改善箇所説明図

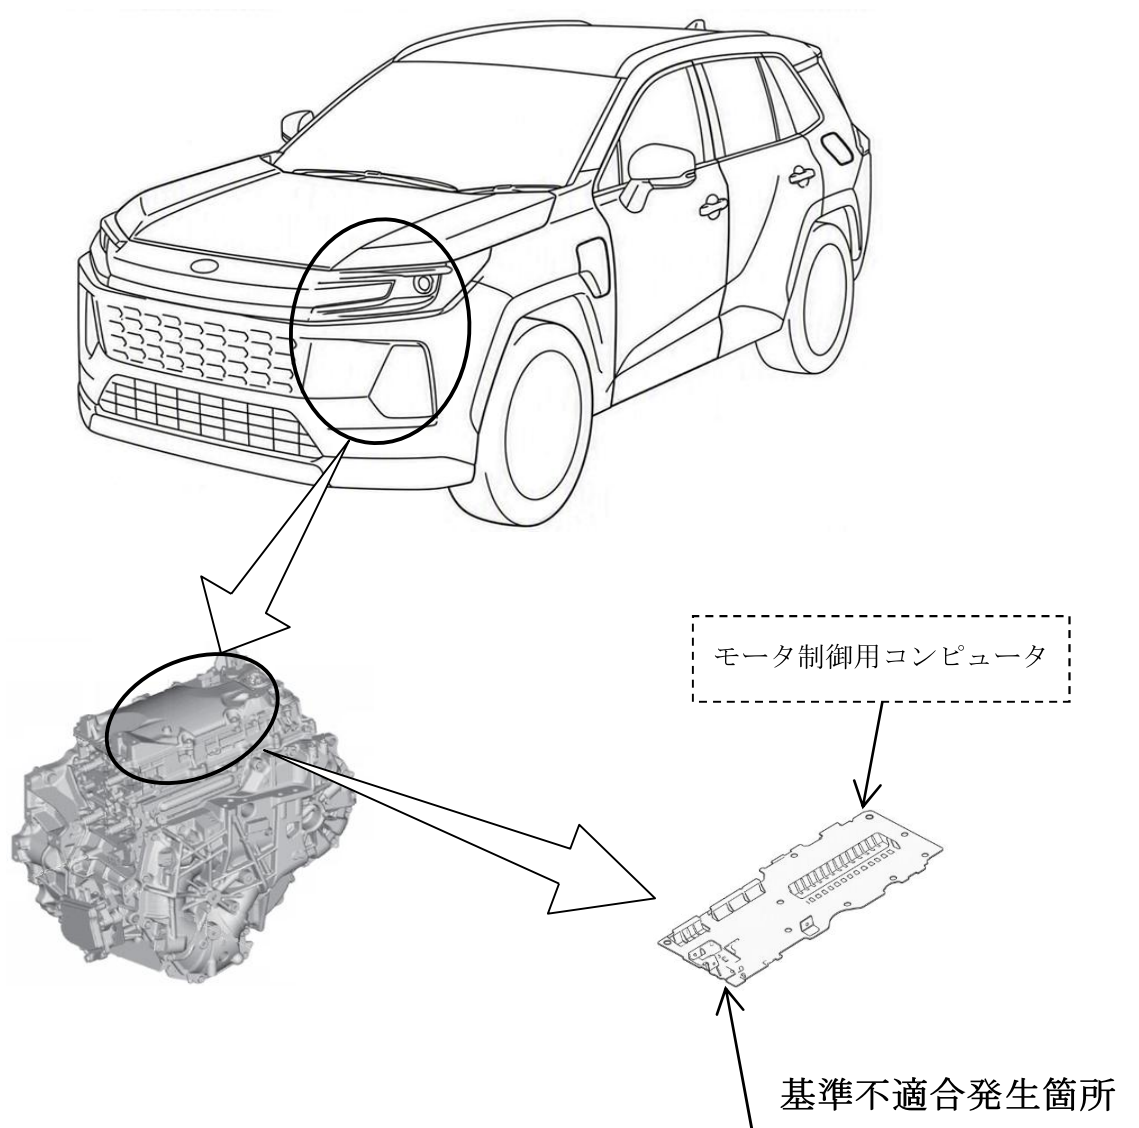
プラグインハイブリッドシステムにおいて、モータ制御用コンピュータのプログラム検討が不十分なため、始動時のモータ初期学習が完了しない場合、走行時にモータ出力制御が正しく行われず、異常検出することがある。そのため、警告灯が点灯し、最悪の場合、当該システムが停止して走行不能となるおそれがある。

全車両、モータ制御用コンピュータのプログラムを対策仕様に修正する。
